# 泊発電所3号炉

## 基準津波に関するコメント回答

(水位下降側に係るコメント回答)

令和5年11月15日  
北海道電力株式会社

### 「貯留堰を下回る時間」の最大ケースの妥当性確認 (1/3)

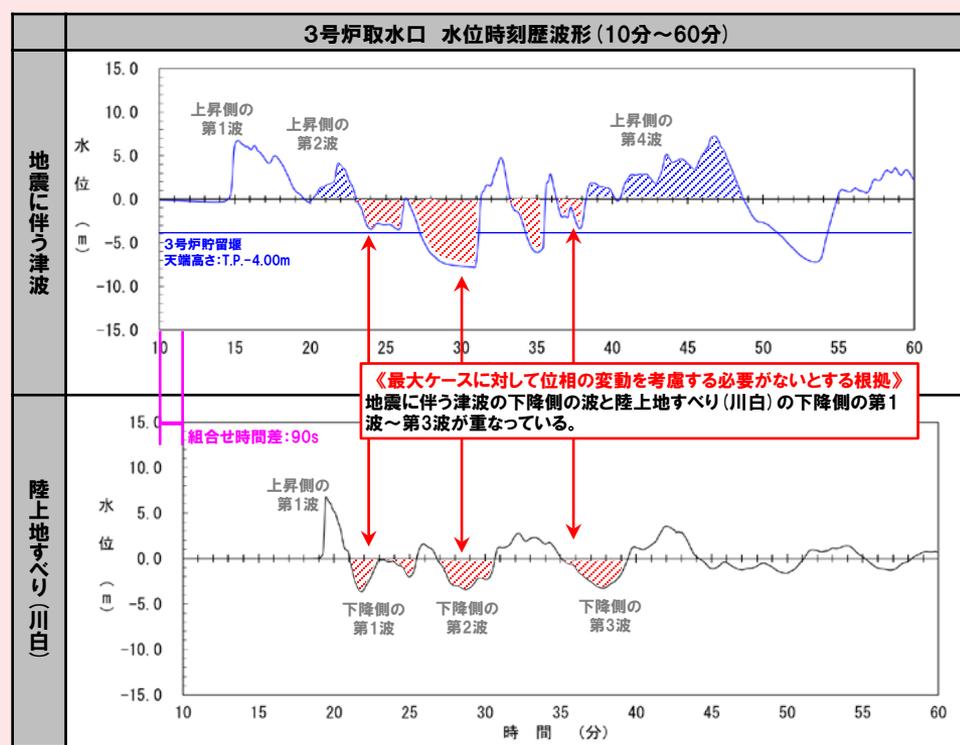
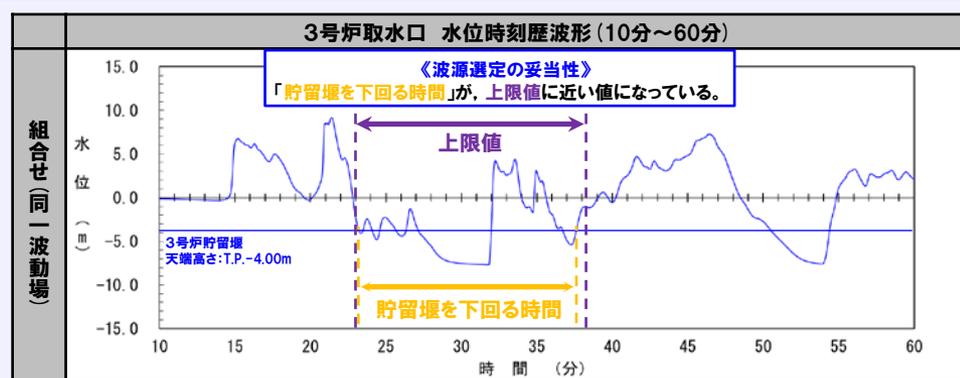
《「貯留堰を下回る時間」の最大ケースに対して位相の変動を考慮する必要がないとする根拠(右図の赤枠参照)》

《「貯留堰を下回る時間」の最大ケースの波源選定の妥当性(右図の青枠参照)》

- 「地震に伴う津波の下降側の波」と「陸上地すべり(川白)の下降側の波」が重なっていることを確認した。

- 上昇側の第2波・第4波が3号炉貯留堰天端高さ:T.P.-4.00mを下回ることから、上昇側の第2波・第4波の間で組合せ評価における「貯留堰を下回る時間」が長くなっている(上限値※2に近い)ことを確認したため、これ以上「貯留堰を下回る時間」が長くなる可能性はない。

#### 妥当性確認の方針 (1/2)

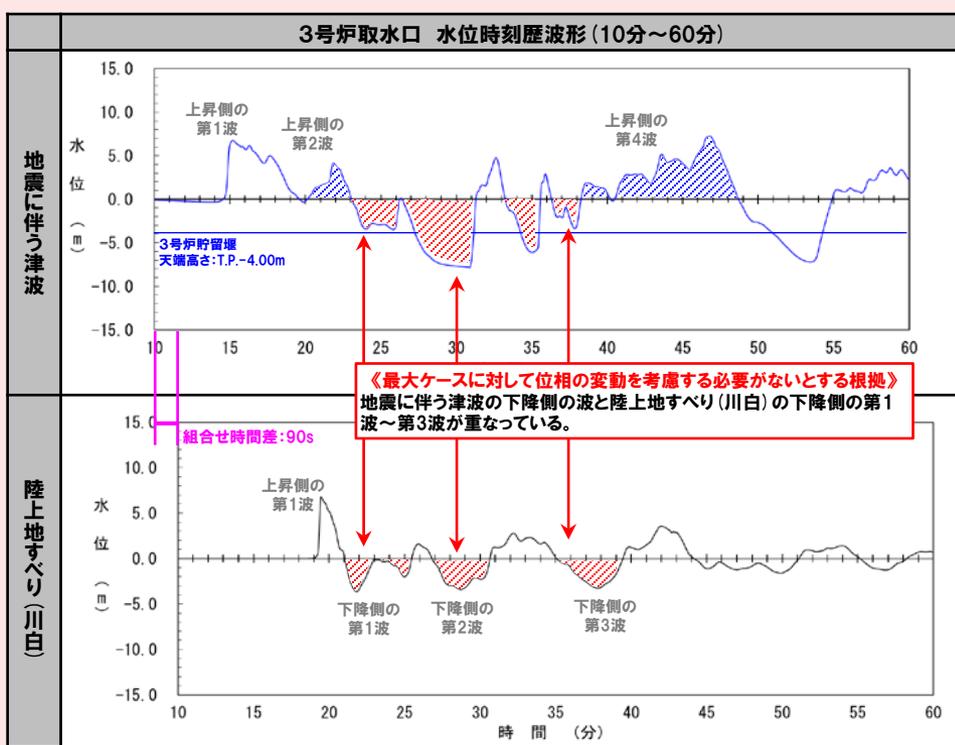
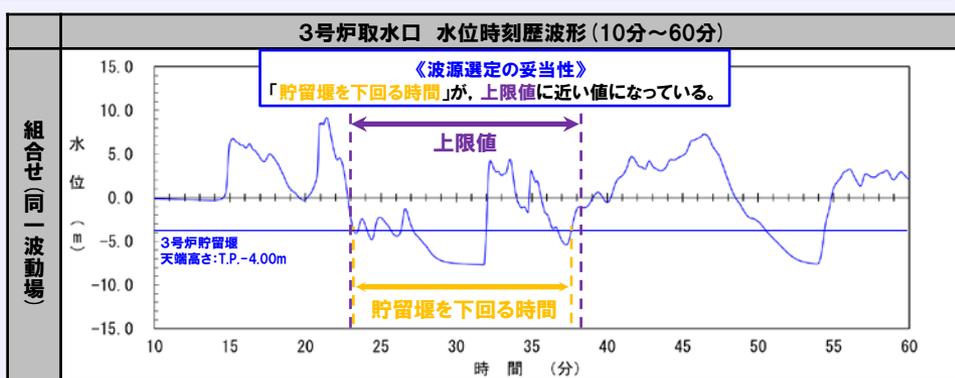
《「貯留堰を下回る時間」の最大ケースに対して位相の変動を考慮する必要がないとする根拠(右図の赤枠参照)》

《「貯留堰を下回る時間」の最大ケースの波源選定の妥当性(右図の青枠参照)》

- 上昇側の第2波・第4波が3号炉貯留堰天端高さ:T.P.-4.00mを下回ることから、上昇側の第2波・第4波の間で組合せ評価における「貯留堰を下回る時間」が長くなっている(上限値※2に近い)ことから、これ以上「貯留堰を下回る時間」が長くなる可能性はないことを確認する。

### 妥当性確認の結果 (1/4) 健全地形モデル・防波堤の損傷を考慮した地形モデル①

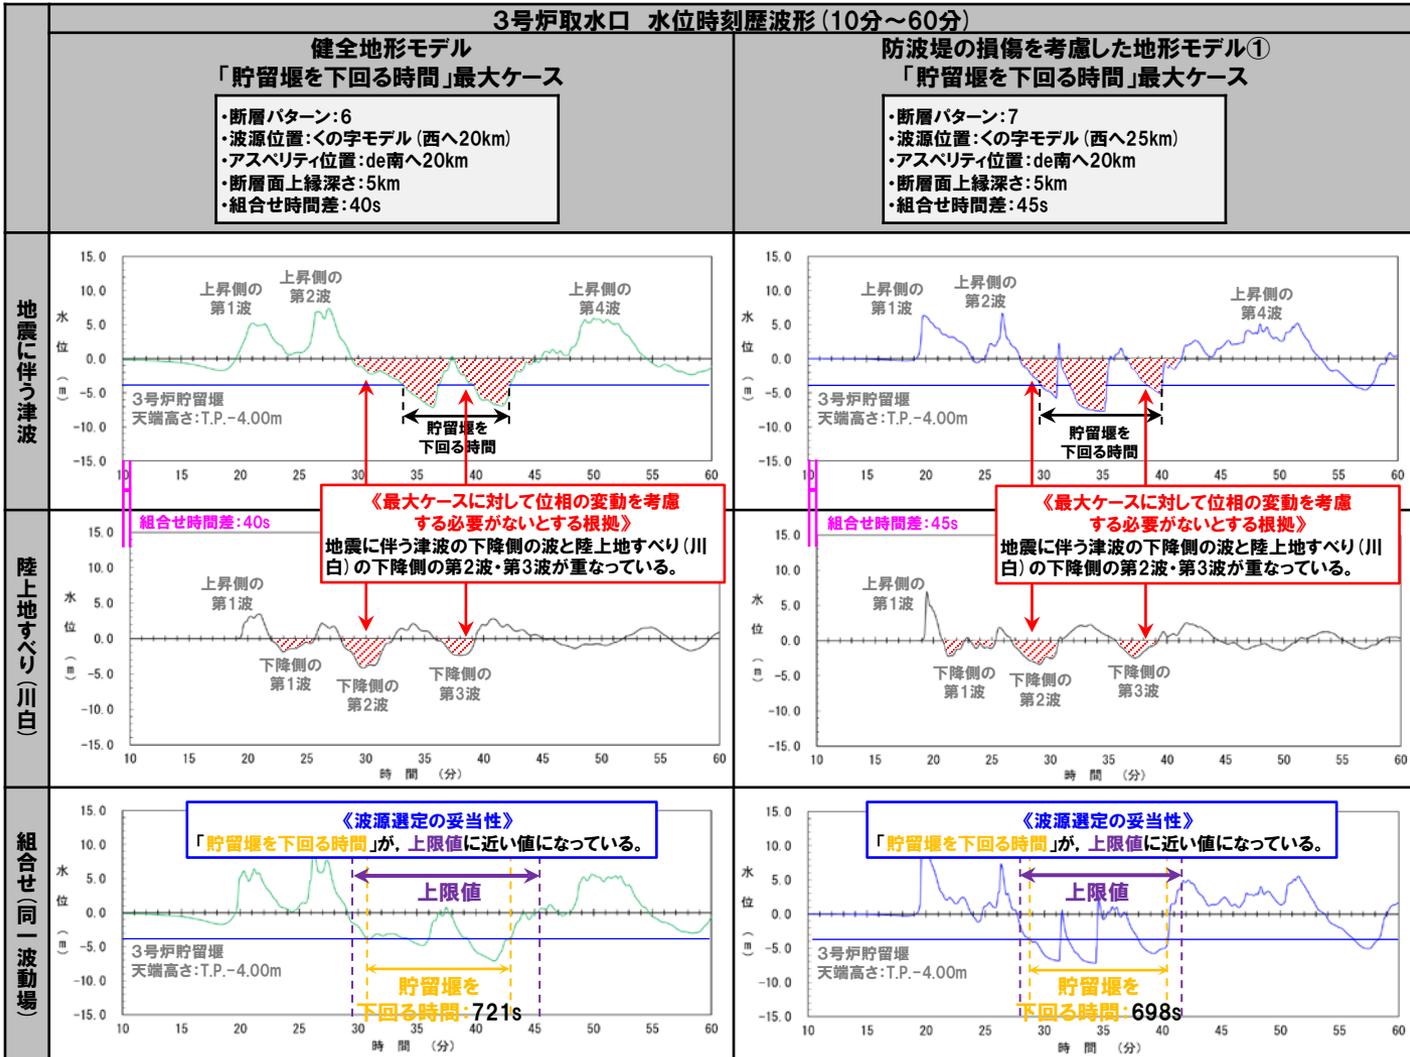
《最大ケースに対して位相の変動を考慮する必要がないとする根拠》

○地震に伴う津波の下降側の波と、陸上地すべり(川白)の下降側の第2波・第3波が重なっていることを確認した※(右図赤枠参照)。

○上記の結果、組合せ評価における「貯留堰を下回る時間」が、その上限値に近い値になっていることを確認した(右図青枠参照)ことから、これ以上「貯留堰を下回る時間」が長くなる可能性はない。

## 「貯留堰を下回る時間」の最大ケースの妥当性確認 (1/3)

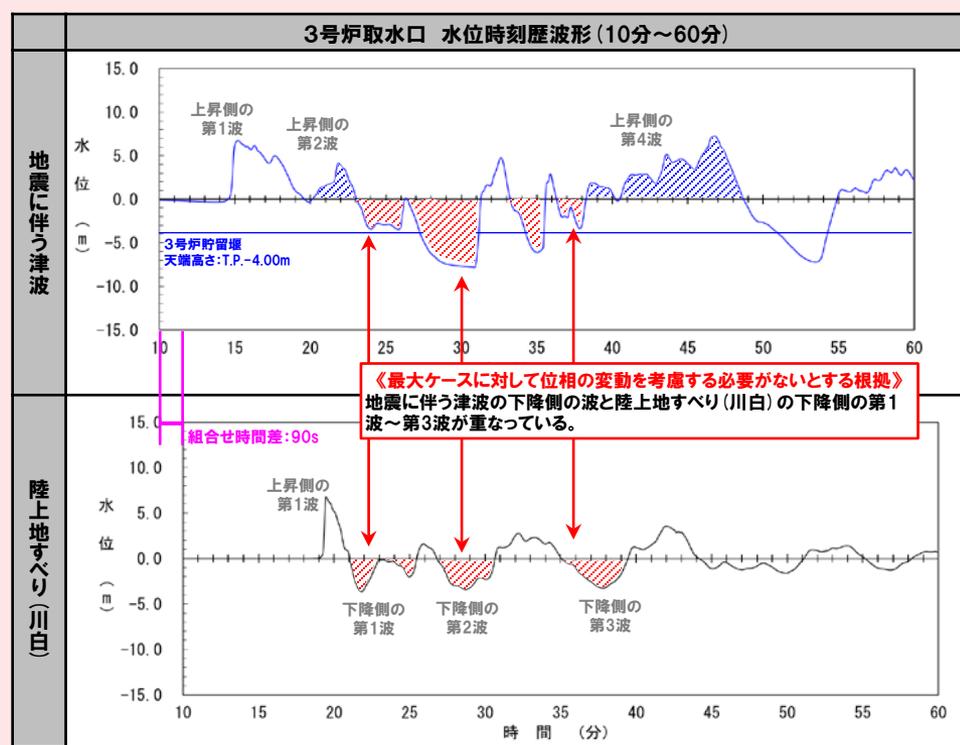
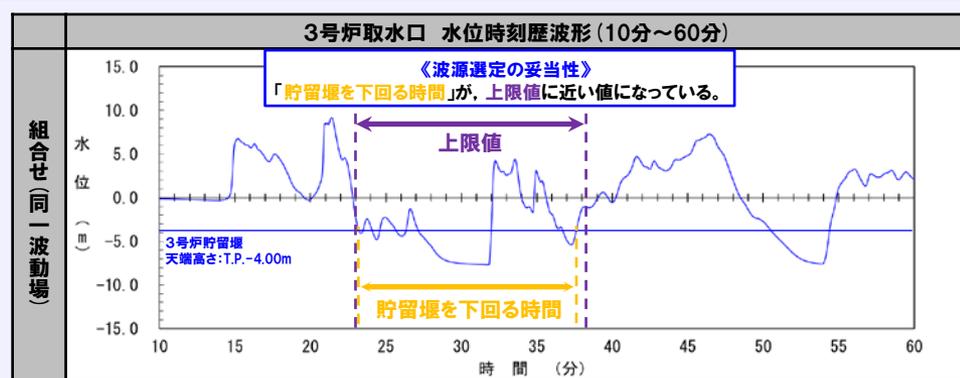
《「貯留堰を下回る時間」の最大ケースに対して位相の変動を考慮する必要がないとする根拠(右図の赤枠参照)》

《「貯留堰を下回る時間」の最大ケースの波源選定の妥当性(右図の青枠参照)》

- 上昇側の第2波・第4波が3号炉貯留堰天端高さ:T.P.-4.00mを下回ることから、上昇側の第2波・第4波の間で組合せ評価における「貯留堰を下回る時間」が長くなっている(上限値※2に近い)ことを確認したため、これ以上「貯留堰を下回る時間」が長くなる可能性はない。
